改善箇所説明図

基準不適合発生箇所

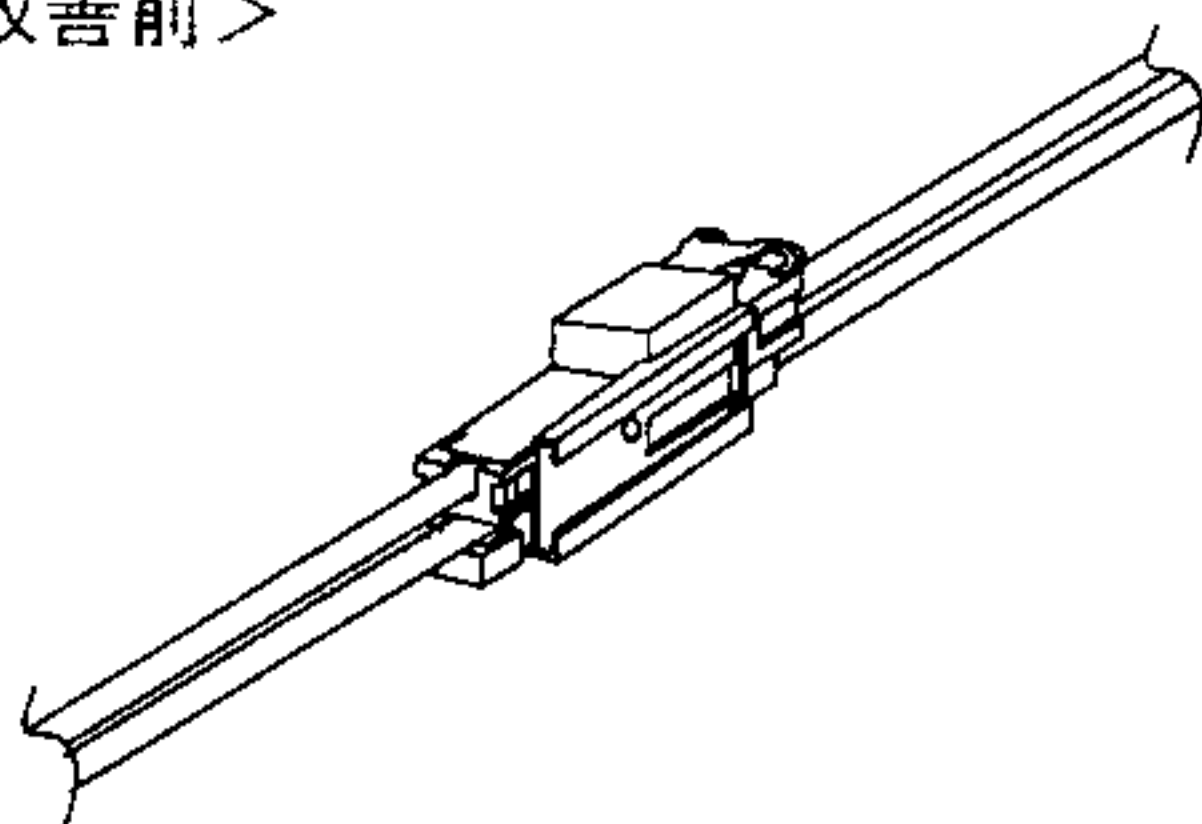
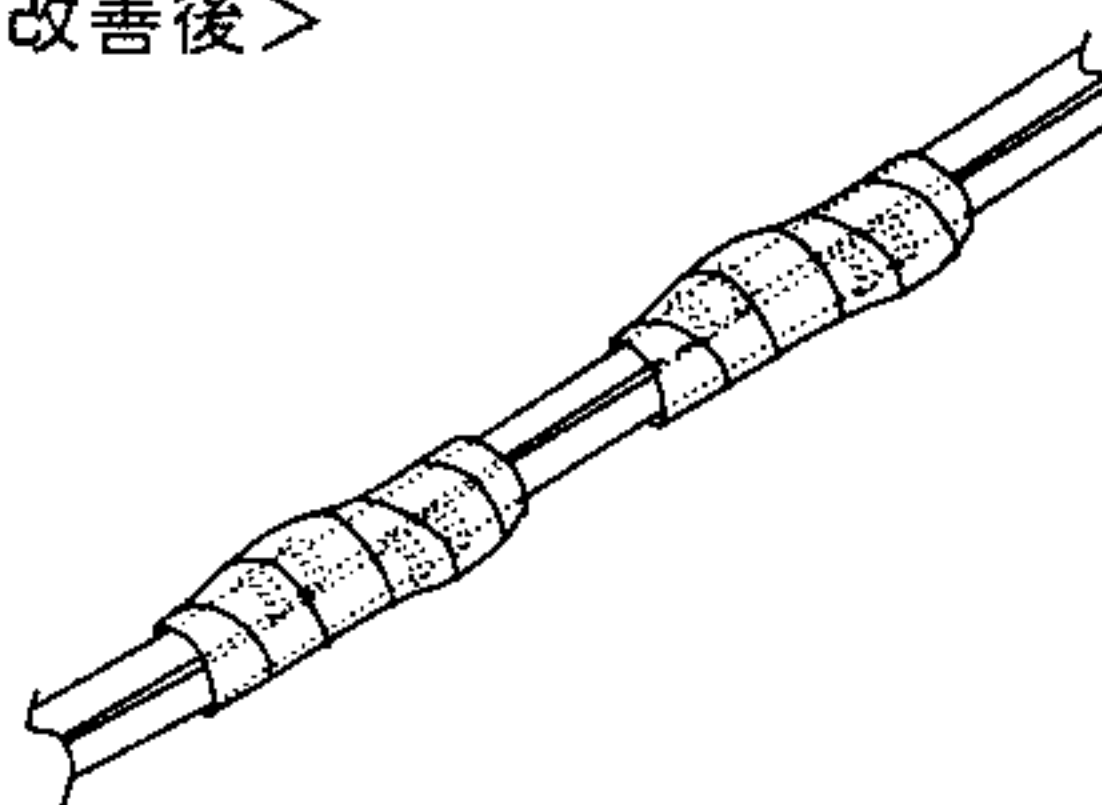
車室暖房用ヒータにおいて、ハーネスコネクタの組合せが不適切なため、経年劣化してハーネスコネクタの端子部に酸化物が発生し、発熱するものがある。そのため、そのままの状態で使用を続けると、コネクタが焼損し、最悪の場合、火災に至るおそれがある。

改善の内容：全車両、当該配線コネクタを除去して、直結接続に変更する。

識別：ヒーターユニット本体へ黄色ペイントを塗布する
